Konu: Geometrik Boyutlandırma ve Toleranslandırma

Tarih: 18 Mart 2014

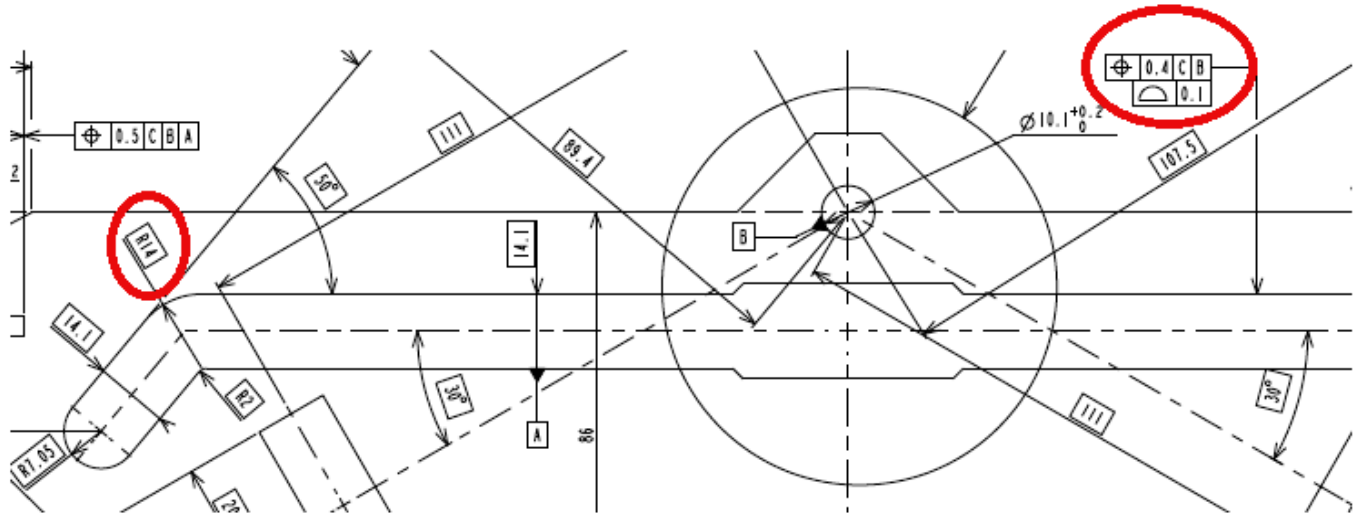
Müşterimiz 14 ölçüsü için $\pm 0,05$ (profil toleransının yarısını) tolerans vermiş. mantık doğru mudur? Profil toleransı datum verildiğinde pozisyon toleransı gibi davranmıyor muydu?

Bir de zaten yukarısında pozisyon toleransı verilmiş bunun kullanılması gerekmiyor mu?

Sorunuza gelince, resmin tümünü (örneğin Datum C'yi) göremesem de, müşteriniz haklı gibi.

- BASIC değeri 14,1 olarak belirtilen kanal için verilen iki toleransı (0,4 KONUM ve 0,1 PROFİL) birbirinden ayrı iki ayrı tolerans olarak düşünmek lazım. Bu durumda belirtilen C ve D datumları yalnızca 0,4 konum toleransını bağlar, 0,1 yüzey profili toleransını ise bağlamaz.
- Dolayısıyla KONUM ve PROFİL toleransı birbirlerinden bağımsız, ayrı toleranslar olarak değerlendirilip sorgulanmalıdır.
- Önce KONUM toleransına göre sorgulama yapılmalı ve 14,1 genişliği olan unsur

EKSENİNİN C ve B datumlarına göre 0,4 konum toleransı bölgesi içerisinde kalıp kalmadığı sorgulanacak. Resmin tümünü göremediğim için görünmüyor ancak bu KONUM toleransının anlamlı olabilmesi için Datum B ekseninden 14,1 mm. unsurun eksenine bir BASIC (kutu içerisinde) ölçü olmalı.

- Konum toleransının doğrulaması yapıldıktan sonra (yani unsurun doğru yerde konumlandığı görüldükten sonra), PROFİL sorgulaması yapılmalı. Burada YÜZEY PROFİLİ toleransı 14,1 genişliğin boyut toleransı gibi davranmakta. Profil toleransı, başka birşey belirtilmemiş ise, tanım gereği ikiye bölünüp +/- tolerans gibi kullanılır. 14,1 ölçüsüne doğrudan tolerans vermek yerine, 14,1'i BASIC yapıp profil toleransı vermenin bir nedeni unsurun boyutunu kontrol ederken aynı zamanda da karşılıklı yüzeylerin düzlemselliğini, birbirlerine göre paralellliğini de kontrol etmek olabilir.

Sonuç olarak, KONUM toleransı ile PROFİL toleransı ayrı ayrı değerlendirilmeli. B ve C Datumları KONUM toleransının kutusunda yer aldığı için PROFİL toleransı ile ilgili değildirler.

Ancak, resmin tümünü göremediğim için, kafamda bir soru işareti var, o da şudur: belirtilen profil toleransını 14,1 +/- 0,05 olarak mı, yoksa 14,1 +/- 0,10 olarak mı uygulamak gerekir? Belirtilen profil toleransı karşılıklı yüzeylerin ikisine de ayrı ayrı uygulanmalı diye düşünüyorum, ancak belirttiğim gibi resmin tümünü görsem daha doğru yorumlayabilirim. Anlaşılmayan bir şey varsa, lütfen bildirin.
